**Avis sur le projet
de parc éolien « Les Moulins du Bois Robin »
à Villampuy (28)**

Autorisation environnementale

N°MRAe 2024-4866

Avis délibéré de la MRAe Centre-Val de Loire n°2024-4866 en date du 18 octobre 2024

Implantation des éoliennes (source : RNT, page 51)

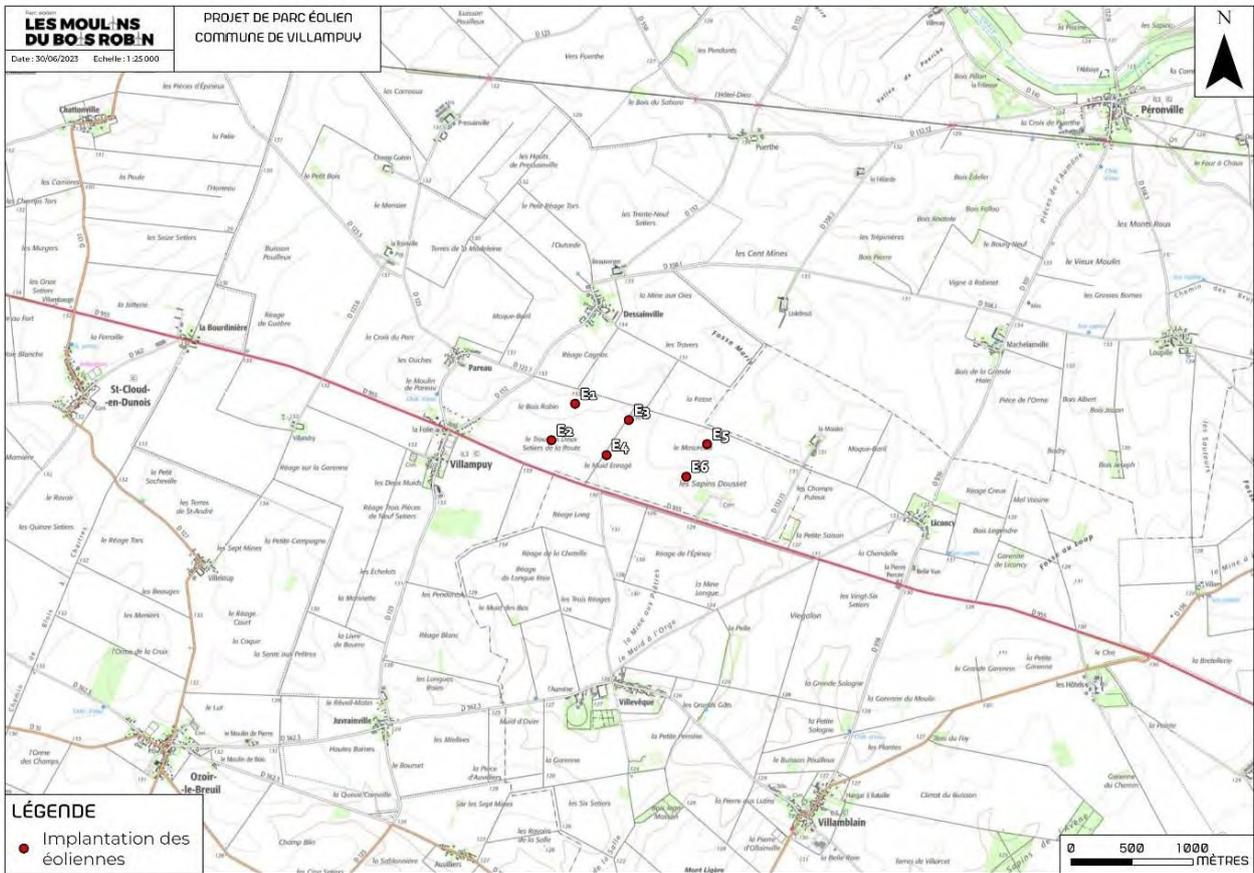
Le choix d'implantation retenu ne constitue pas la variante la moins impactante pour la biodiversité. En effet, la variante initialement retenue (variante 3) à cinq éoliennes a été remaniée pour aboutir à un choix final de six éoliennes sur deux lignes parallèles, avec l'éolienne E6 implantée à 155 m d'un petit bois. Les autres éoliennes sont implantées en zone de grandes cultures et à plus de 300 m de boisements.

Cette implantation ne permet donc pas de maintenir une distance minimale de 200 m de toute haie ou lisière, distance correspondant à la recommandation établie par Eurobats².

L'autorité environnementale recommande de réexaminer la démarche d'évitement pour garantir une distance d'au moins 200 m entre les bouts de pales de l'ensemble des éoliennes et les haies et lisières boisées.

Distances aux habitations (source : RNT de l'étude de dangers, page 9)

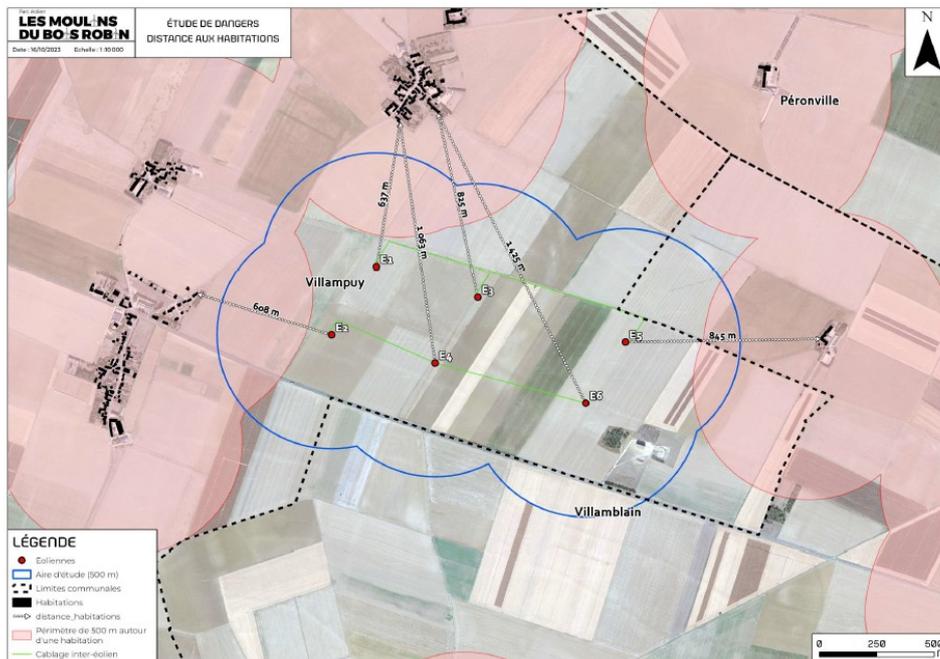
L'habitation la plus proche se situe à 608 m (éolienne « E2 »). Les autres éoliennes se situent entre 637 m (éolienne « E1 ») et 1425 m (éolienne « E6 ») de toute habitation.
